## Stadt Kitzscher Bebauungsplan "Handelsgebiet an der Leipziger Straße"

Planfassung: 26.02.2025

Auf der Grundlage der mit Schreiben vom 28.03.2025 eingereichten Planunterlagen zum o.g. Bebauungsplan wird unter Berücksichtigung der Bedenken, Hinweise und Anmerkungen der berührten Ämter des Landratsamtes Landkreis Leipzig entsprechend § 4 Abs. 1 BauGB folgende Stellungnahme abgegeben:

## Denkmalkartierung Übersicht

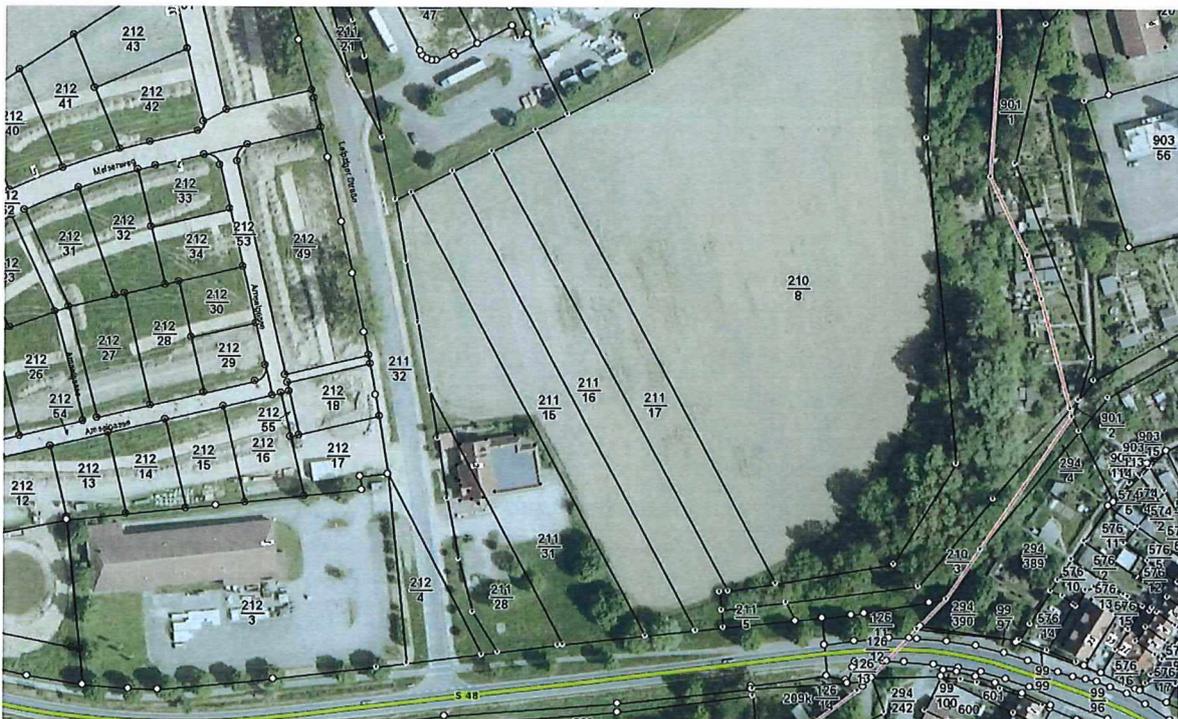
Die archäologische Relevanz des Vorhabenareals belegen zahlreiche archäologische Kulturdenkmale aus dem direkten Umfeld, die nach § 2 SächsDSchG Gegenstand des Denkmalschutzes sind.
